改善箇所説明図

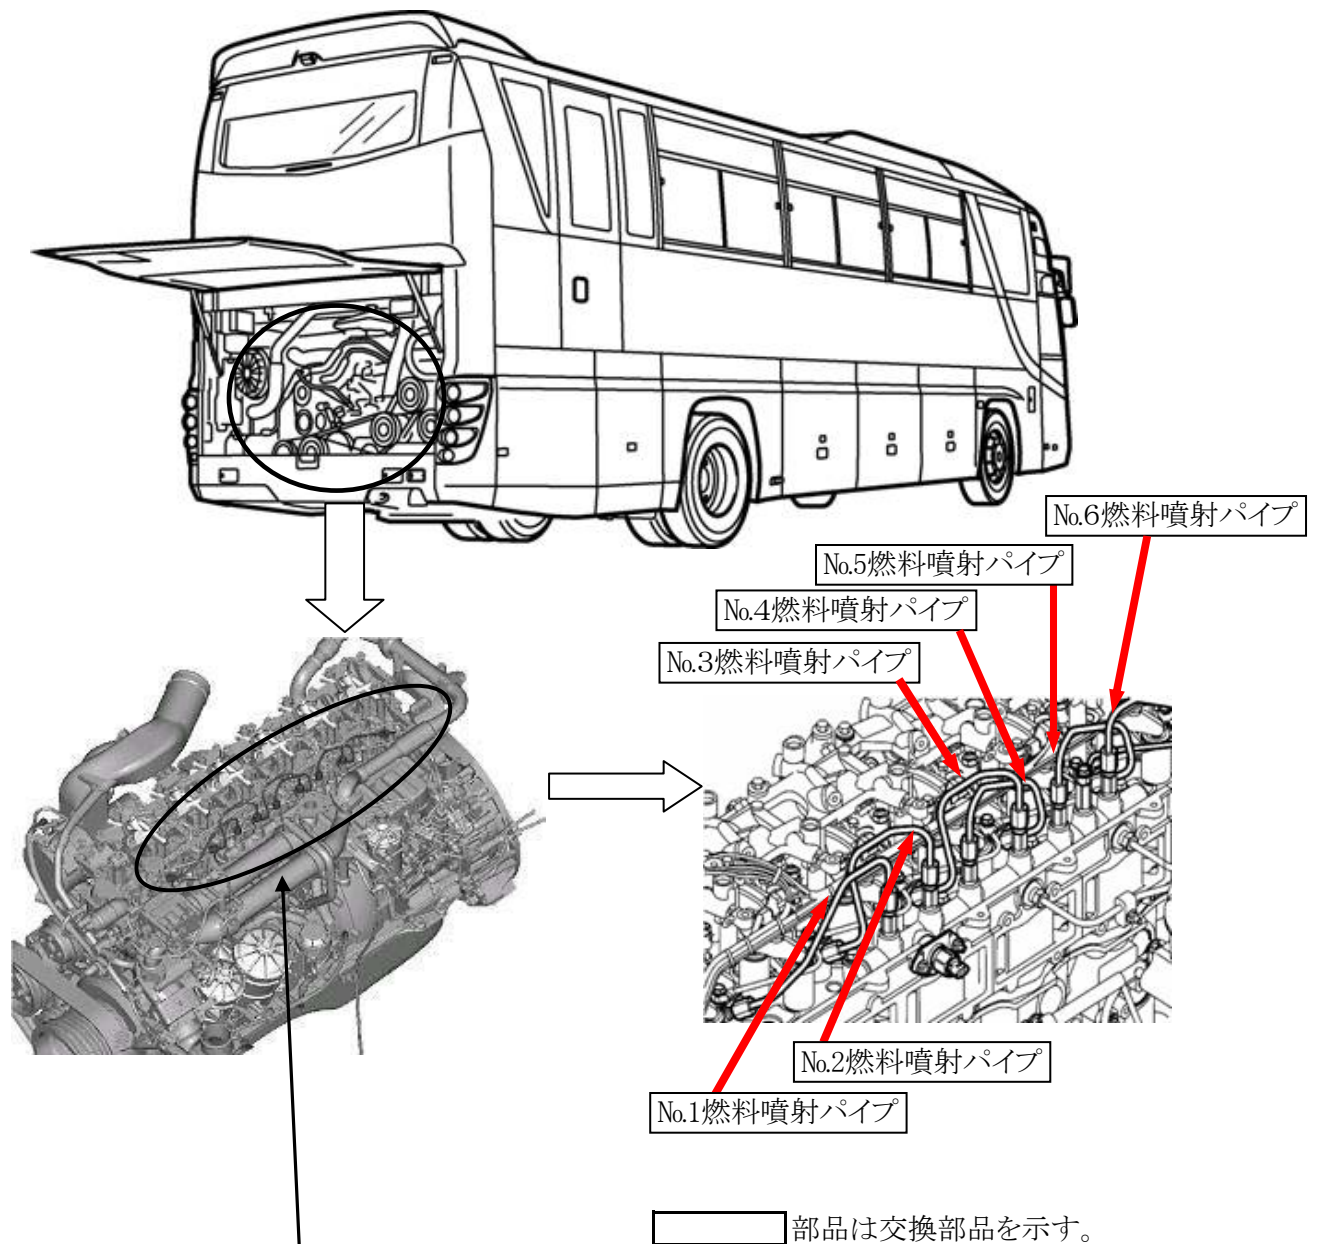
基準不適合発生箇所

燃料噴射パイプの形状が不適切なため、中速回転域において噴射パイプに共振が発生し、パイプに亀裂が発生するものがある。そのため、そのまま使用を続けると、燃料が漏れてエンジンオイルに混入し、混合したオイルがブローバイガスに混じってシリンダ内で燃焼するため、出力不足となる又は振動が発生し、最悪の場合、エンストし再始動できなくなるおそれがある。

改善の内容

全車両、該当するパイプ(2～6気筒用)を対策品と1気筒用パイプを新品と交換するとともに、噴射特性の制御プログラムを書き換える。

識別：改善実施済車にはエンジンヘッドカバー後端右側に白色ペイントを塗布する。
